Werfverslag 25

Vergadering van 30/03/2018

2807.15.STR

betreft.: **Gevelrenovatie**
projectlocatie: Zeedijk 341, 8430 Middelkerke

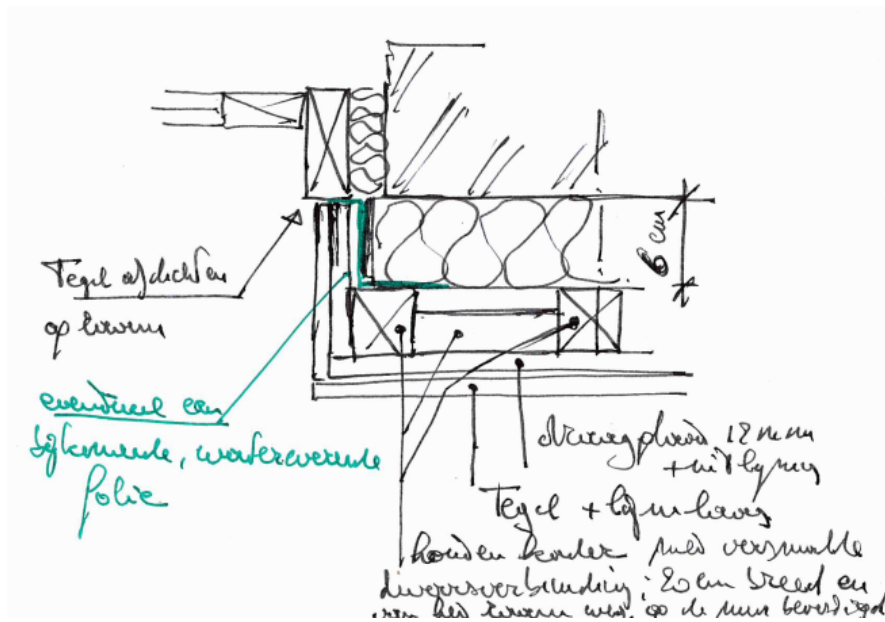
1. Muur op dakverdiep (zie ook foto's):

- muur heeft hoofdzakelijk de dikte van de betonkolom rechts;
- isolatie wordt beperkt tot 6cm overal;
- de betonbalk boven het raam is sterk aangetast op de wapening (er is geen dekking); een aangepast herstel dringt zich op:

- roestend ijzer vrij maken (≥ 1 cm rondom);
- ijzer blank zetten;
- opgieten met een vullend en roestwerend product.

(werk in meer)

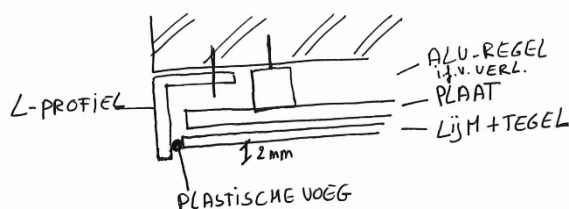
1. De gekozen tegel van 1,00 X 0,33 zou kunnen vervangen worden door een tegel van 1,00 X 0,5.

Voordeel:

- minder voegen op de balkons (zowel horizontaal als verticaal);
- bekleding op het metselwerk links en rechts (komt op circa 67 cm na uitdikking op het dagvlak naar het raam (15 mm speling + lijmvoeg in functie van het uitlijnen, 20 mm plaat, 10 mm lijmvoeg + tegel) waardoor tegels van 33 cm tot een bijkomende voeg leiden.

Bij tegels 50 / 1000 blijft men beperkt tot één voeg (tegel van 50 + 17).
